PILNE OSTRZEŻENIE DOTYCZĄCE BEZPIECZEŃSTWA

Nazwa odnośnego produktu: ... **Systemy stentgraftów Anaconda i Anaconda ONE-LOK™**

Identyfikator FSCA: CAPA 162

Typ działania: ...**Dodatkowe instrukcje umożliwiające bezpieczne usunięcie systemu do wprowadzania rozgałęzionego implantu po pełnym uwolnieniu.**

Rycina 2: Prowadnica przechodząca przez pętlę sterującą.

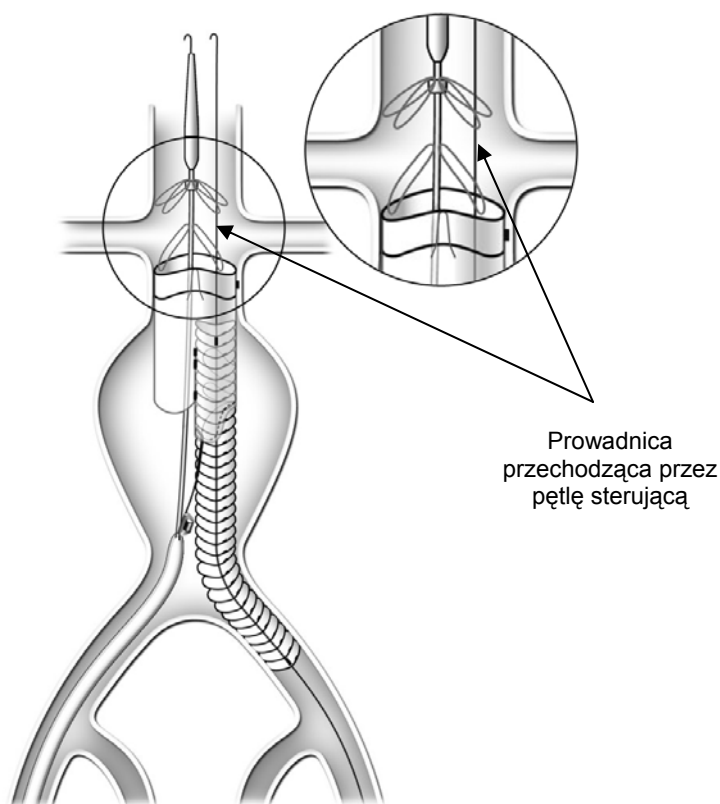
Po wsunięciu prowadnic, wewnętrzna prowadnica magnetyczna może przejść przez jedną z pętli sterujących. W wyniku tego, gdy wycofywana jest wewnętrzna prowadnica magnetyczna, pozostała kontralateralna prowadnica, cewnik i/lub balon będą również musiały przejść przez tę samą pętlę systemu wprowadzającego, jak pokazano na Rycinie 2. Przy podjęciu próby wycofania systemu do wprowadzania rozgałęzionego implantu z ipsilateralnego światła okaże się, że jest to niemożliwe. Pętle związane z systemem do wprowadzania implantu są przytrzymywane przez kontralateralną prowadnicę, cewnik i/lub balon w świetle kontralateralnego cewnika, powyżej rozgałęzienia.

Rycina 3: Wycofywanie prowadnicy.

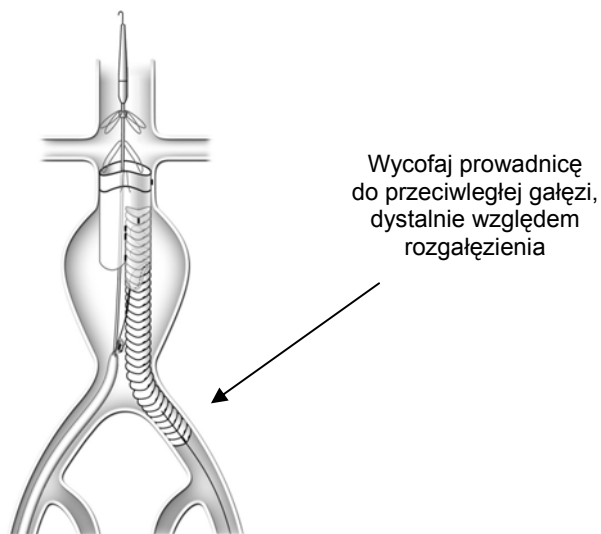
Aby zapobiec ponownym problemom, w razie napotkania trudności podczas wycofywania systemu do wprowadzania rozgałęzionego implantu, zalecane jest podjęcie działań przedstawionych na Rycinach 3 i 4.

Ostrożnie wycofaj kontralateralną prowadnicę, cewnik i/lub balon, aż jego końcówka znajdzie się w rozgałęzieniu biodrowym stentu, lecz dystalnie względem kontralateralnego kikutu rozgałęzionego implantu, jak przedstawia Rycina 3.

Rycina 4: Usuwanie systemu do wprowadzania implantu.

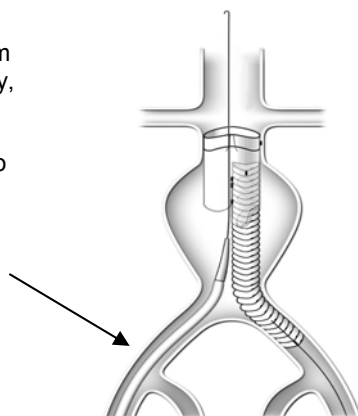
Postępując zgodnie z tą dodatkową procedurą, powinno być teraz możliwe usunięcie systemu do wprowadzania rozgałęzionego implantu, co przedstawia Rycina 4.

Pamiętaj, aby przez cały czas trwania procedury prowadzić obrazowanie fluoroskopowe, tak aby widzieć każdy ruch rozgałęzionego stentgraftu.

Cały czas musi być utrzymywany ipsilateralny dostęp prowadnicy, tak aby umożliwić wprowadzenie i uwolnienie rozgałęzienia ipsilateralnego.

Bezpiecznie
wycofaj system
wprowadzający,
zachowując
dostęp
prowadnicy po
stronie
przeciwnej
